INFORME DE HITO DE CONTROL CONCURRENTE
N° 1146-2024-CG/GRIC-SCC

EJECUCIÓN DE LA OBRA:
“CONTROL DE DESBORDES E INUNDACIONES EN EL
RÍO ICA Y QUEBRADA CANSAS/CHANHAJALLA
SECTOR II-1; ÍTEM 2: TRAMO URBANO
(VERTEDERO SARAJA – PUENTE GRAU)”

HITO DE CONTROL N° 8
EJECUCIÓN CONTRACTUAL – ENERO 2024

Imagen n.º 2
Presencia de fisuras en el cerco tipo UNI colocado

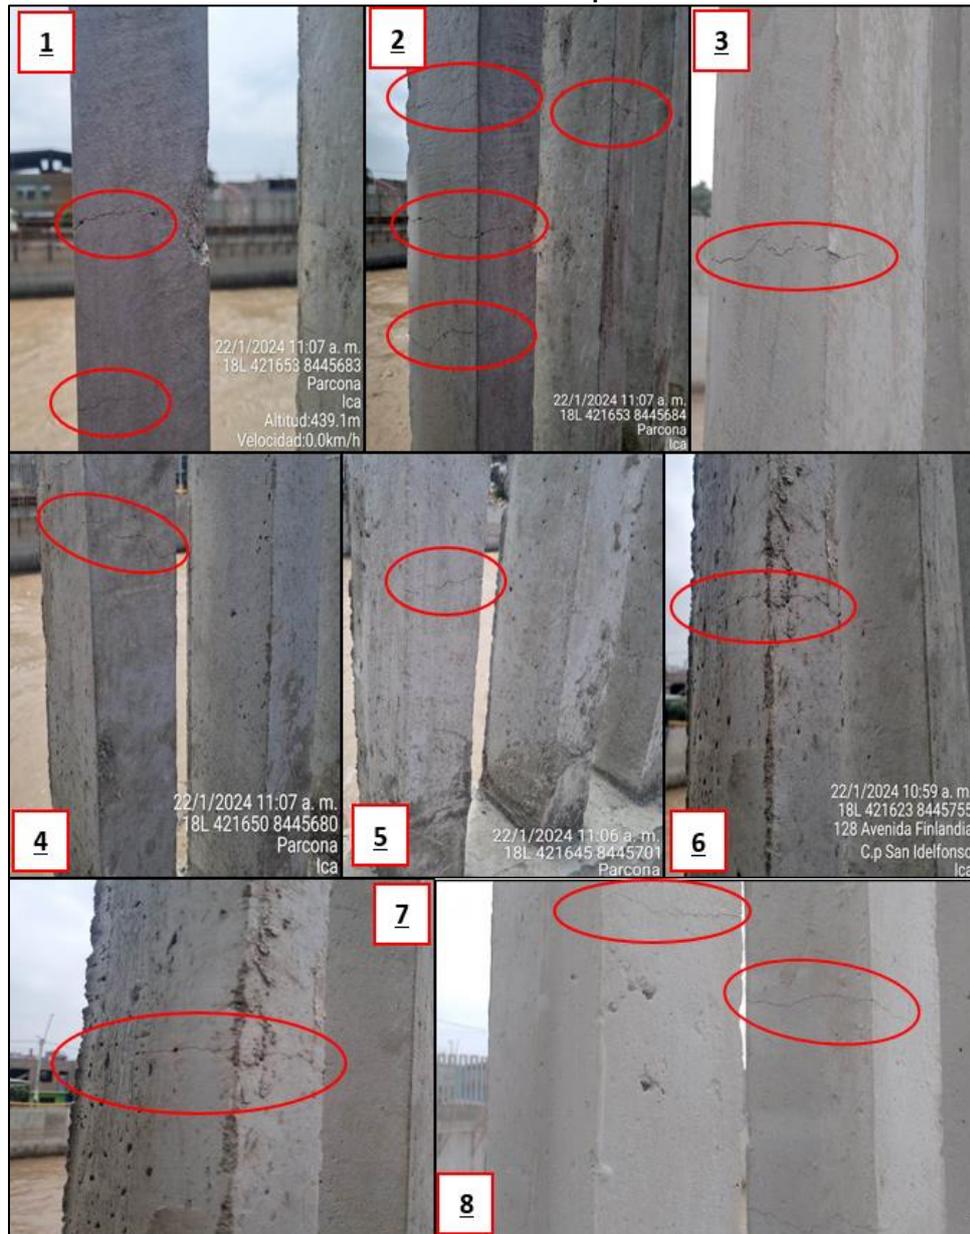
segregación y fisuras que atraviesan de lado a lado dichos elementos y en algunos casos estas se proyectan en toda la sección del mismo. [...]"

En las imágenes siguientes, se muestra de manera ilustrativa la presencia de grietas y segregación en el cerco tipo UNI; es de precisar que, durante la visita de inspección realizada, el supervisor de obra indicó que se ha trabajado con dos proveedores que los abastecían del cerco prefabricado.

En la imagen se muestra algunos de los elementos que presentan fisuras, las cuales fueron encerradas para una mejor visualización, en las elipses de color rojo.

Como se puede ver en lo descrito en los párrafos precedentes, los elementos prefabricados del cerco tipo UNI, presentarían fisuras y segregación, lo cual podría afectar directamente a su calidad y durabilidad en el tiempo.
